**RECONDUCTION n° 23/1
DU PROCES-VERBAL n° EFR-18-004759**

Concernant	Un bloc-porte vitré à un ou deux vantaux, égaux ou inégaux, à ossature aluminium Ossature : MB-78 EI Vitrages : Pyroguard T-EI30/18-1 (PYROGUARD UK LTD) Pyroguard T-EI30/18-1 VF (PYROGUARD UK LTD) Pyroguard T-EI30/18-1 VI (PYROGUARD UK LTD) Pyroguard T-EI30/18-2 (PYROGUARD UK LTD) Pyroguard T-EI30/18-2 VF (PYROGUARD UK LTD) Pyroguard T-EI30/18-2 VI (PYROGUARD UK LTD))
Demandeur	SOUCHIER – BOULLET SAS Parc SEGRO – ZAC de Lamirault – 42 rue de Lamirault CS20762 F - 77090 COLLEGIEN
Extensions de classement reconduites	Des extensions de classement peuvent se rapporter au procès-verbal de référence. Elles sont cumulables entre-elles après avis d'Efectis France. Les extensions de classement délivrées sur le procès-verbal de référence, et portant les numéros suivants, sont reconduites : 18/1, 18/2, 18/3, 18/4, 19/5, 19/6, 19/7, 19/8, 20/9, 22/10, 22/11 et 22/12
Durée de validité	Le procès-verbal de référence (ainsi que toutes ses éventuelles révisions) et les extensions de classement (ainsi que toutes leurs éventuelles révisions) mentionnées ci-dessus, ainsi que celles qui seraient délivrées après la date d'édition de

Planche n° 1 : Composition du panneau isolant

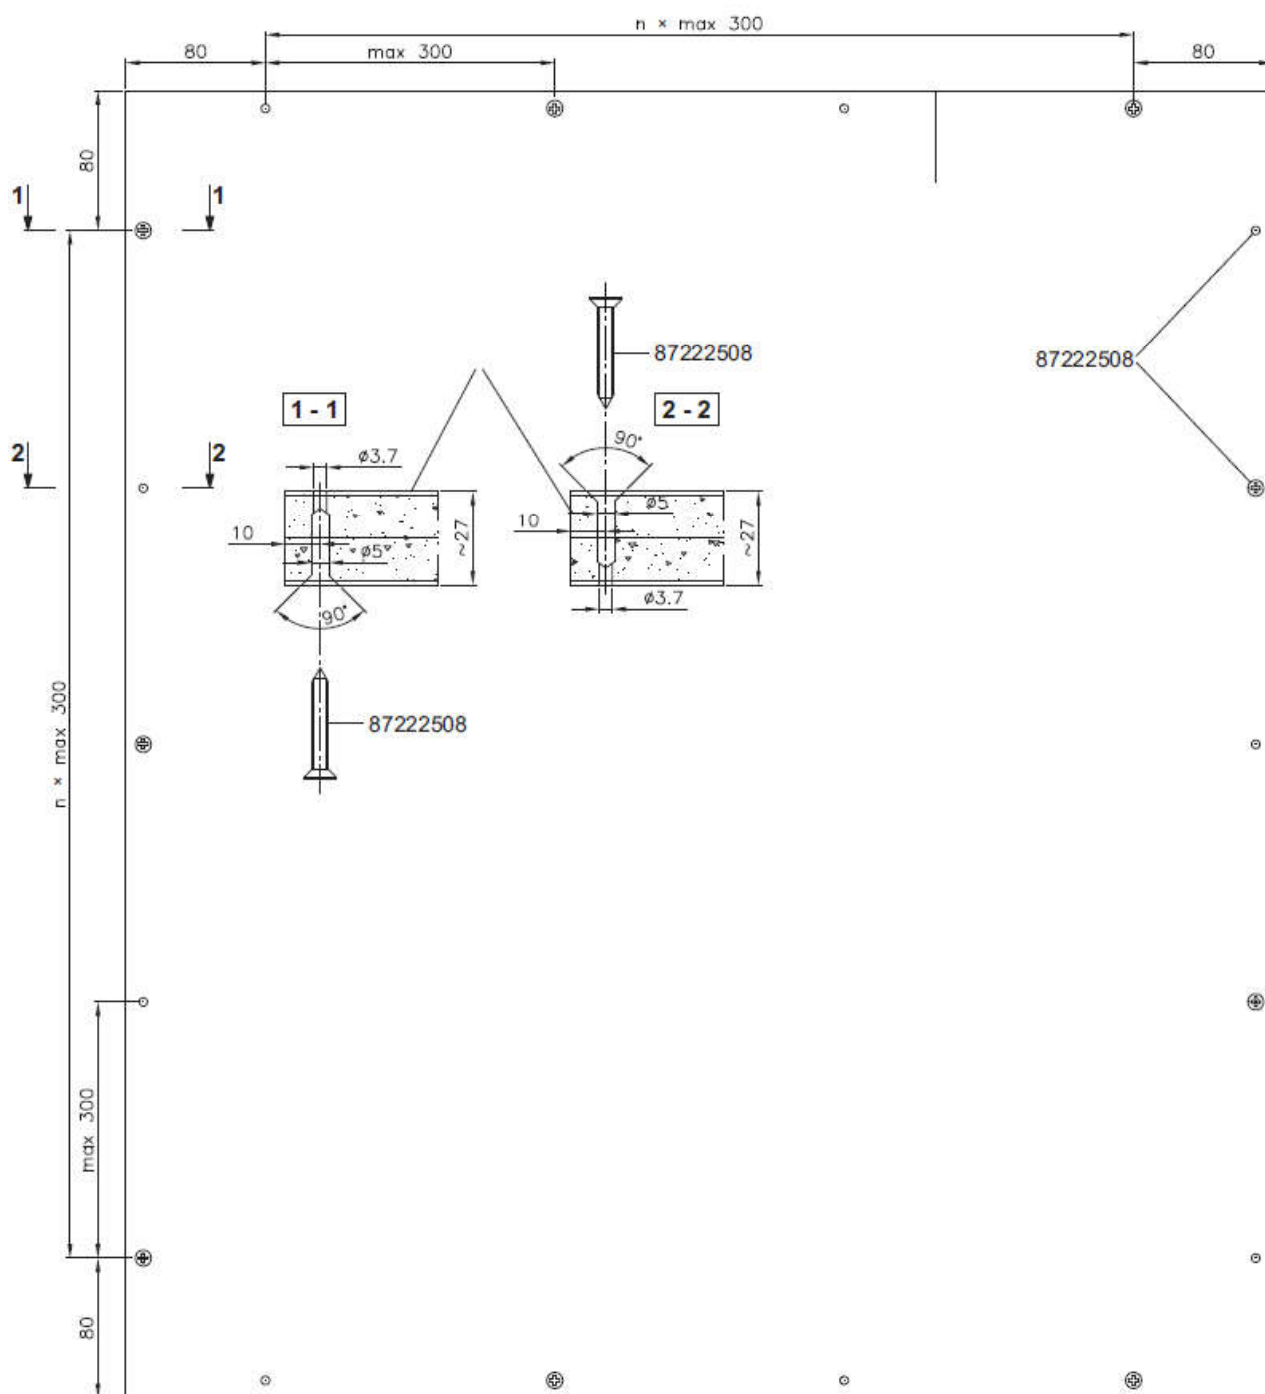
assemblées par vis acier Ø 4,8 x 32 mm de type 87222508 placées de part et d'autre du panneau à 80 mm des extrémités puis en quinconce au pas maximal de 300 mm. Voir planche n° 1.

ANNEXE 3 : Fixation sur les montants du bâti

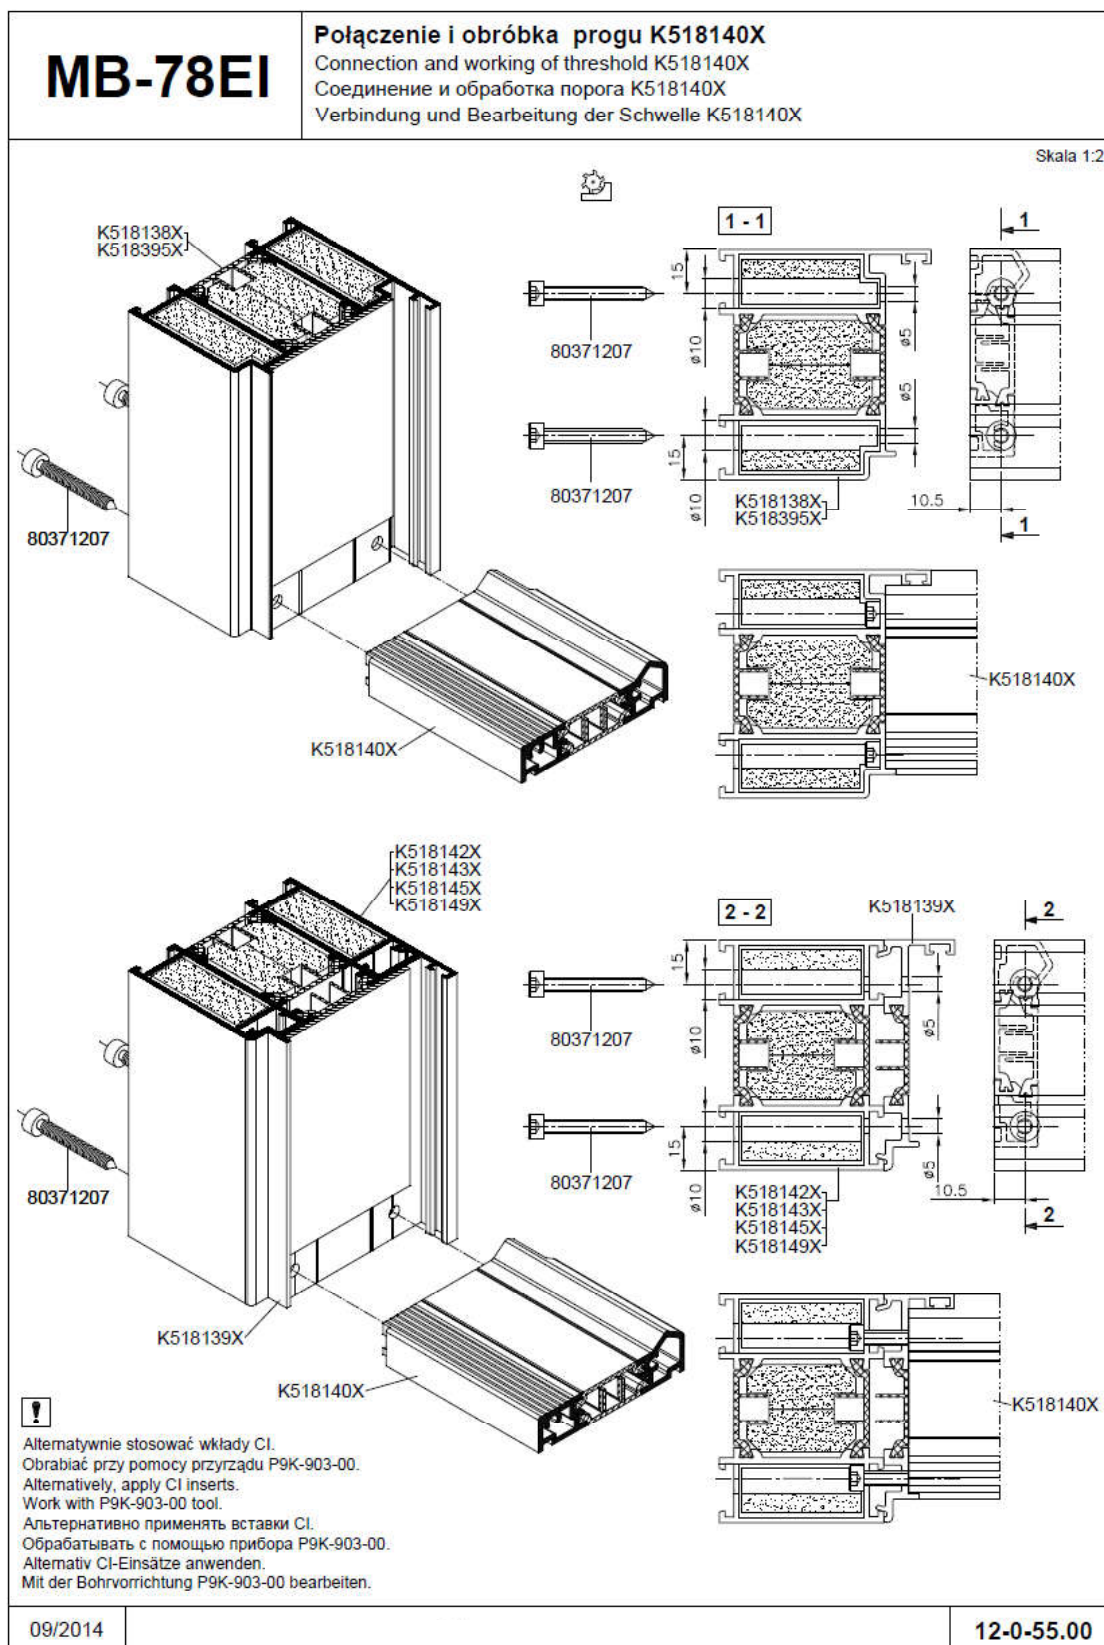
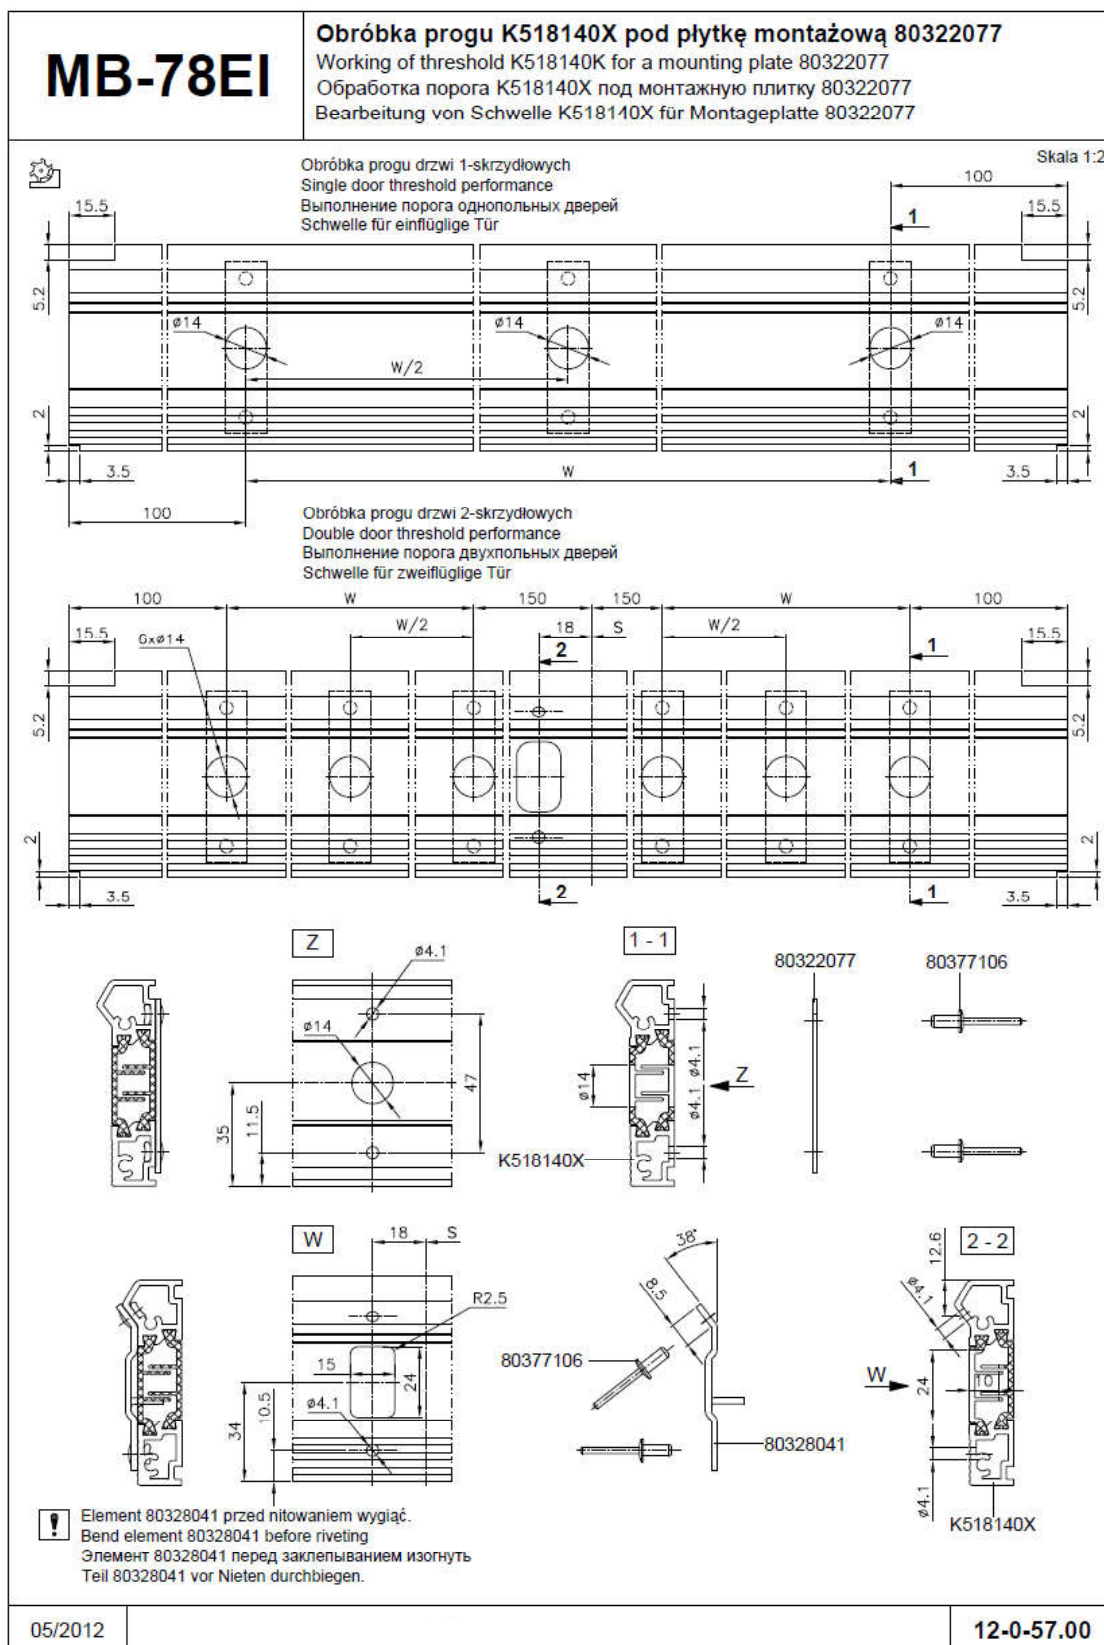
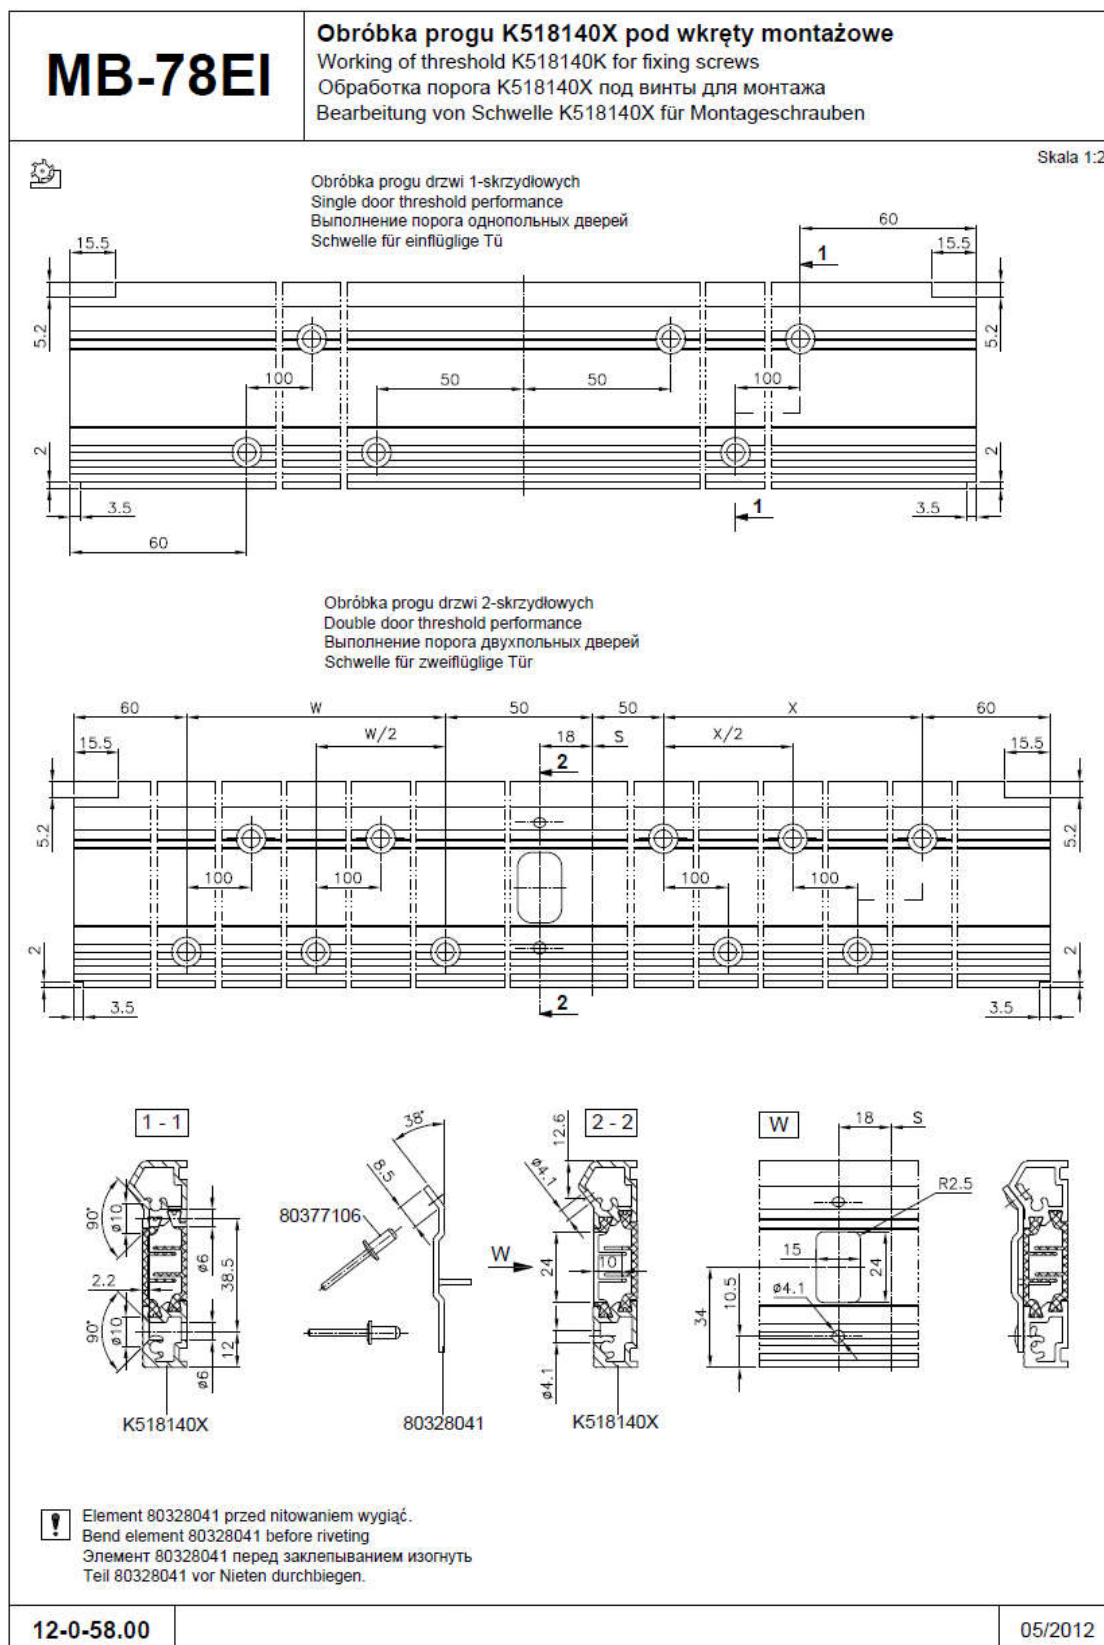
- sur les montants du bâti au moyen de vis acier inoxydable Ø 4,8 x 38 mm de référence 80371207, à raison de deux par montant.
- Sur le sol béton :
 - o par vis acier M6 x 16 mm. Dans ce cas, des plats acier, de référence 80322077 et de dimensions 14 x 58 mm, sont respectivement fixés en sous-face du profilé de seuil, par deux rivets acier Ø 4 x 9,5 mm de référence 80377106 ou équivalent. Les vis sont placées au droit de ces plats acier, eux-mêmes placés comme indiqué en planche n° 4.
 - OU
 - o par vis acier M5 x 30 mm réparties comme indiqué en planche n° 5.
